リコール届出一覧表

リコール届出日:令和 04 年 10 月 20 日

リコール届出番号	外-3492	リコール開始日	令和 04 年 10 月 20 日
届出者の氏名又は名称	製作国：フランス共和国 製作者名：Automobiles CITROEN 問い合わせ先：専用フリーダイヤル TEL:0120-55-4106 ホームページ： https://www.stellantis.jp Stellantis ジャパン株式会社 代表取締役社長 ポンタス ヘグストロム		
不具合の部位（部品名）	緩衝装置(サスペンションボルト)等の各種ボルト/ナット		
基準不適合状態にあると認める構造、装置又は性能の状態及びその原因	車体において、製造工場での各種ボルト/ナットの締付確認が不十分であったため、使用過程で各種ボルト/ナットが緩む又は外れるものがある。そのため、各種部品が外れる等により車両の走行安定性が損なわれるおそれがある。		
改善措置の内容	全車両、各種ボルト/ナットを規定トルクで締め付ける。		
不具合件数	0 件	事故の有無	0 件
発見の動機	本国からの報告による。		
自動車使用者及び自動車分解整備事業者に周知させるための措置	・使用者:ダイレクト メール等で通知する。 ・自動車特定整備事業者:対象台数が少数であり全ユーザーを把握しているので、周知のための措置はとらない。 ・弊社ホームページに掲載する。

改善箇所説明図

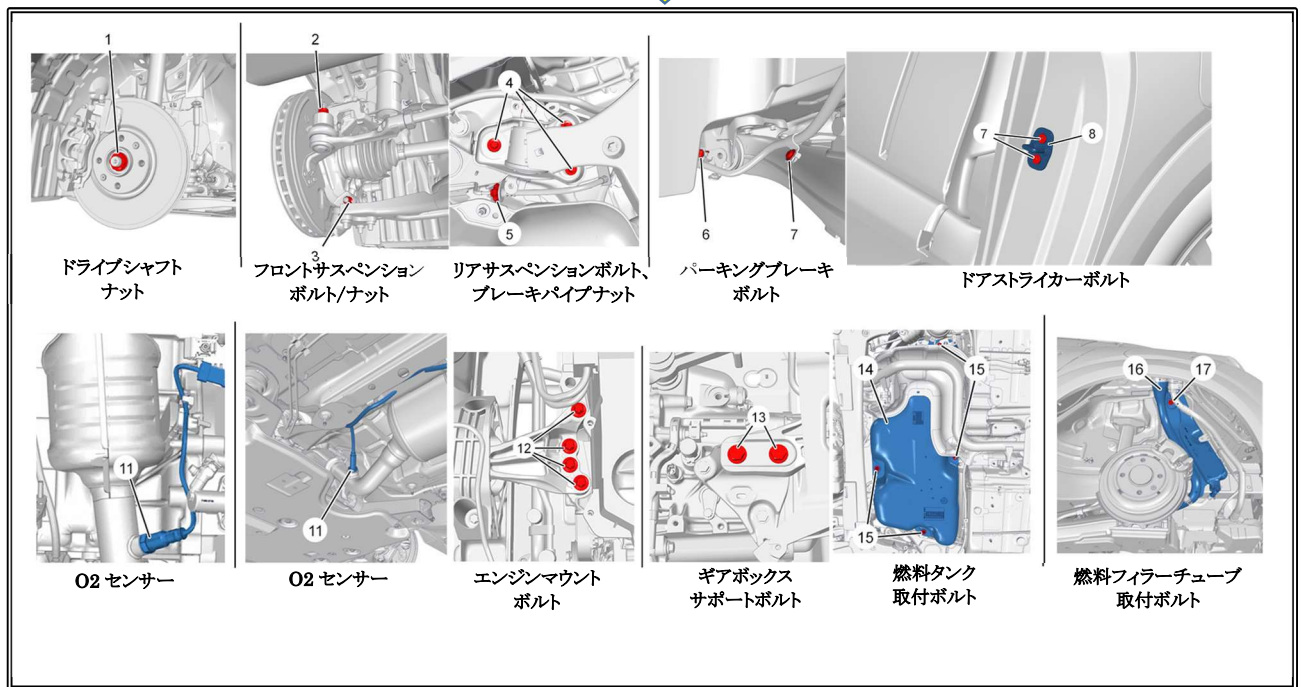
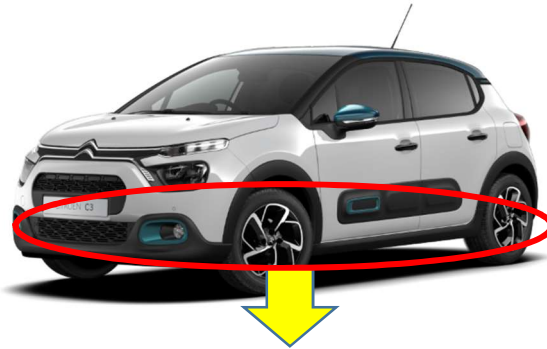
基準不適合部位

車体において、製造工場での各種ボルト/ナットの締付確認が不十分であったため、使用過程で各種ボルト/ナットが緩む又は外れるものがある。そのため、各種部品が外れる等により車両の走行安定性が損なわれるおそれがある。

全車両、各種ボルト/ナットを規定トルクで締め付ける。

識別 : 運転席側ドアロックストライカー上部固定ボルトの頭部に黄色ペイントを塗布する。
